Lodivej – Grønne Bylivsgader 3.0A

Sagsnavn	Grønne bylivsgader 3.0A, Projektforslag
Sagsnr	283
Bygherre	Københavns Kommune
Emne	Rentemestervej
Dato	05.02.2025
Init.	MF, Third Nature
Dokumentnavn	LOV_K02_C08_N001
P-Pladser fjernet	4 stk

LODIVEJ

Trafikal vurdering

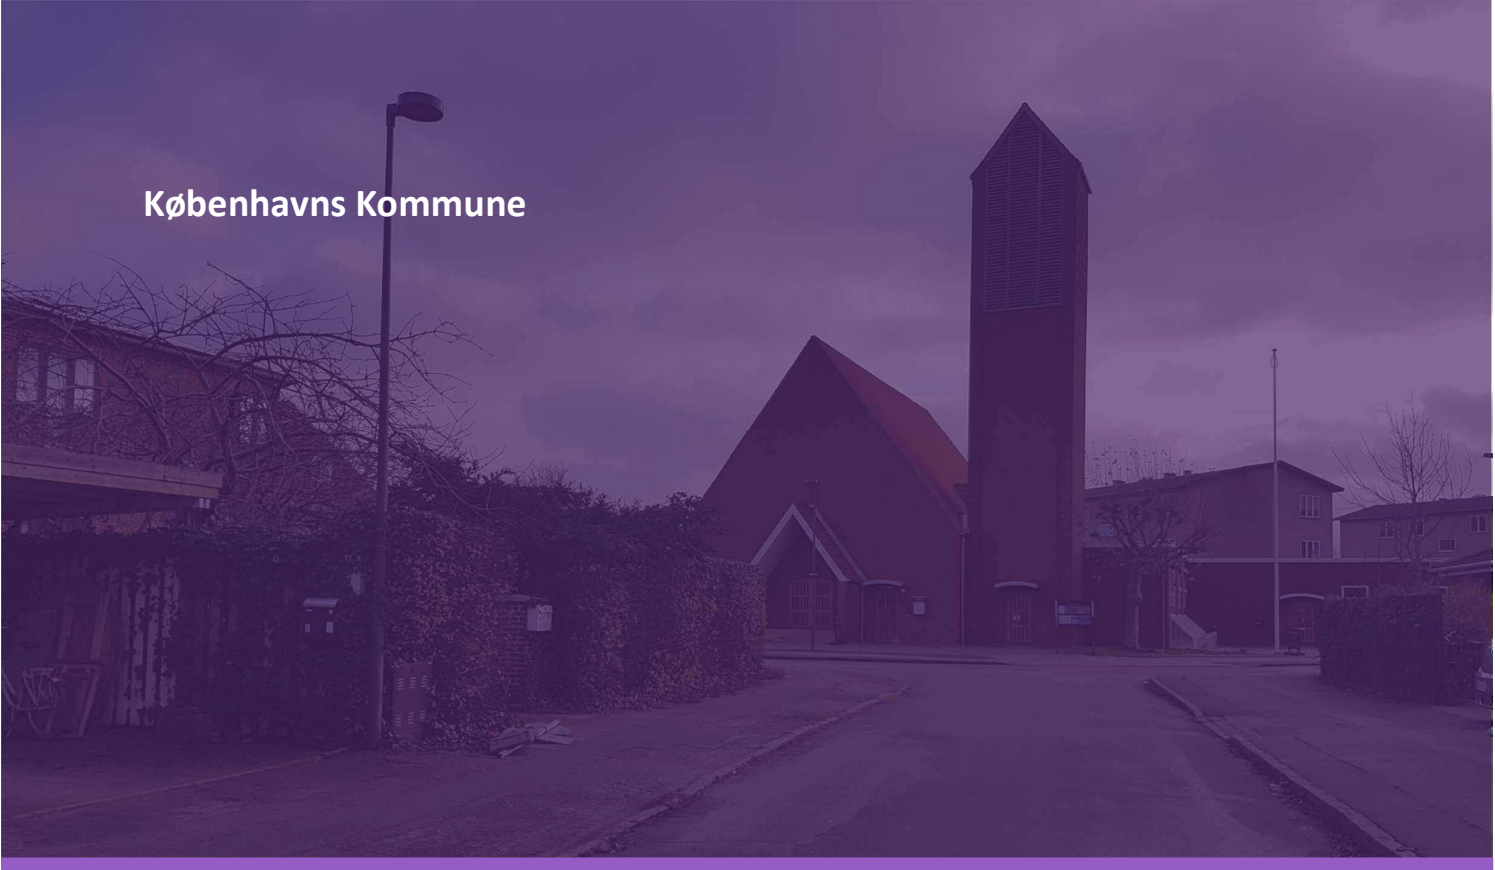
Der er vist termoplast i rette linjer på tværs af vejen. Hvis termoplasten bliver udført med rette linjer på tværs af vejen, er der en risiko for, at det kan forvirre nogle fodgængere til at tro, at bilerne skal holde tilbage for krydsende fodgængere. Det er dog vurderet, at langt størstedelen af trafikanterne vil tolke grafikken efter hensigten.

- Termoplasten må ikke være hvid eller gul, da den i så fald kan forstås som vejafmærkning.
- Termoplasten bør ikke have dimensioner, der kan forveksles med vejafmærkning, fx rette linjer som er 10 cm eller 30 cm brede.
- De rette linjer kan i nogle tilfælde vildlede fodgængere til at tro, at der er tale om en gangbane, hvor bilerne holder tilbage. Det gælder især, hvor de rette linjer ligger i forlængelse af ganglinjerne på fortovene.
- Det skal sikres, at formel vejafmærkning ikke drukner i grafikken og dermed bliver overset.
- Linjer på tværs af vejen vil have effekt som rumleriller. Nogle beboere kan opleve støjgener som følge heraf.

Der er lagt op til at placere plantebede på kørebanen. Det vil virke fartdæmpende. Det bør overvejes at indføre en hastighedsbegrænsning på 30 km/t.

Plantebede på kørebanen udgør faste genstande, som kan medføre uheld og personskaade, hvis de bliver påkørt. De fleste plantekasser står dog på fortovet. Enkelte plantekasser rager ud på kørebanen, men der vil være den nødvendige stopsigt til plantekasserne. Desuden er plantekasserne tydeligt markeret med reflekser, hvilket er vurderet at være acceptabelt. Hvis der viser sig at være behov for yderligere markering, kan der sættes N42 (kantafmærkningsplader) på plantekasserne.

Plantekasser på 0,6 m kan blive højere end 1 meter inklusiv beplantning. I så fald vil de begrænse oversigten. Disse plantekasser kan skjule krydsende fodgængere. Det er formentligt en størst udfordring over for Messinavej, hvor der formodes at være flest krydsende fodgængere.

Ved vejindsnævringerne er køresporet ca. 3,5 meter. Det er tilstrækkeligt til, at en personbil og en cykel kan passere hinanden. Det bemærkes, at der på grund af parkerede biler i dag er flere steder på vejen, hvor en bil og en cykel ikke kan passere hinanden.

Til gengæld vil de to fritstående bænke afbryde den naturlige ledelinje i form af hækken. Det er vurderet, at især bænken i det nordlige hjørne af krydset med Messinavej vil give udfordringer for tilgængeligheden. Det kan overvejes at etablere en mere formel tilgængelighedsløsning her.

- Det bør sikres, at plantebedene ikke begrænser oversigten for krydsende bløde trafikanter eller for motorkøretøjer. Det sikres først og fremmest ved, at plantebede på kørebanen ikke er højere end ca. 0,8 meter.
- Inden eventuel udførelse af grafik (farvet termoplast) kan andre tilsvarende steder i København undersøges nærmere. Københavns Kommune har anvendt en farvet grafik flere steder, og det kan undersøges, om disse steder giver anledning til farlige situationer.
- Ved bænken i det nordlige hjørne af krydset med Messinavej kan det overvejes at etablere en formel tilgængelighedsløsning med en ledelinje uden om bænken. Det kræver dog anlæg i et omfang, som ligger uden for det aktuelle projekt.
- Plantebeddet i svinget modsat Messinavej kan flyttes ind på fortovet eller udelades, da det kan komme overraskende for bilister rundt i svinget.
